Изменение № 2 ГОСТ 21133—87 Поддоны ящичные специализированные для картофеля, овощей, фруктов и бахчевых культур. Технические условия

Утверждено и введено в действие Постановлением Государственного комитета СССР по управлению качеством продукции и стандартам от 05.04.91 № 453

Дата введения 01.09.91

Черт. 7

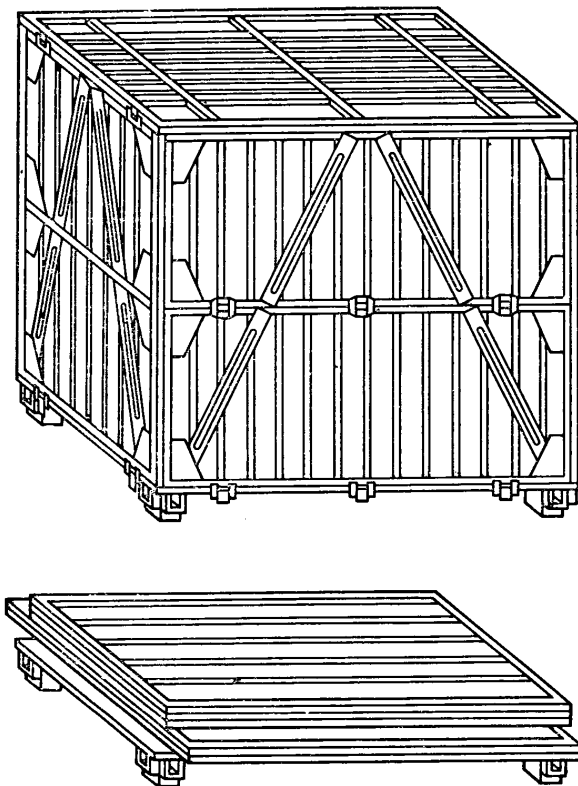
Пункт 1.2.1 изложить в новой редакции (кроме черт. 1—6): «1.2.1. Поддоны должны изготавливаться с металлическим каркасом, деревянными решетчатыми стенками и дном, без крышки или с крышкой, с запорными устройствами (черт. 1—3, 5—8) или без запорных устройств (черт. 4), складными (черт. 1—6) или разборными (черт. 7, 8).

дополнить чертежами — 7, 8: (см. с. 73, 74)

Пункт 1.2.2. Таблицу 1 дополнить номерами поддонов — 7, 8:

Номер поддона	Код ОКП	Номер чертежа	Габаритный размер, мм		
			длина	ширина	высота
7	1415835014	7	1240	835	1110
8	1415835017	8	1240	835	720

Внутренний размер, мм			Вместимость, м ³	Масса поддона, кг, не более	Масса брутто, т
длина	ширина	высота			
1150	740	935	0,80	115	0,70
1150	740	580	0,50	75	0,45

возможность выполнения погрузочно-разгрузочных работ захватом поддонов снизу с четырех сторон (черт. 1—3; 5—8), захватом поддона снизу с двух сторон (черт. 4), сверху траверсами и стропами с крюками»;

последний абзац. Заменить слова «в семь ярусов (черт. 1)» на «в семь ярусов (черт. 1, 8)»; дополнить словами: «в пять ярусов (черт. 7)».

Пункт 3.9. Последний абзац. Заменить слова: «в семь ярусов (черт. 1)» на «в пять ярусов (черт. 1, 8)»; дополнить словами: «в пять ярусов (черт. 7)».
